アジア器材株式会社

## システムカセット G・M 用『フレーム8』 製品改善のご案内

- システムカセットⅡ-G およびⅡ-M 無分画用のフレーム8  
(品番: 7400N から始まる製品)
- システムカセットⅡ-G およびⅡ-M 無分画とフレーム8がセット販売されている全製品

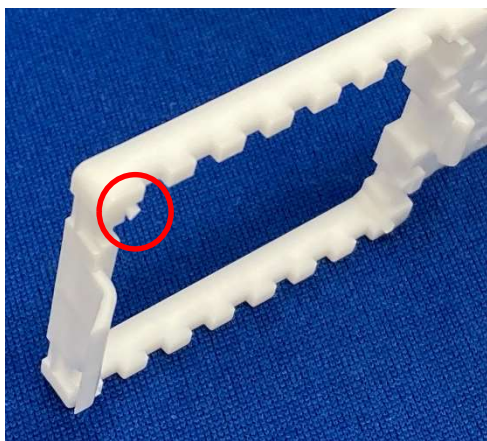
形状において大きな変更はございませんが、この改善によってカセット装着時にフレーム8が横ズレしづらくなり、より安全性の高い仕様となっております。

【変更点①】

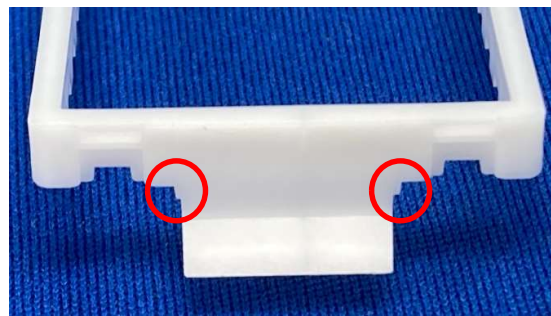
前方下部にあった位置決めのための突起をなくしました。

あらたに前方ツメ部サイドで位置決めできるように形状変更しました。
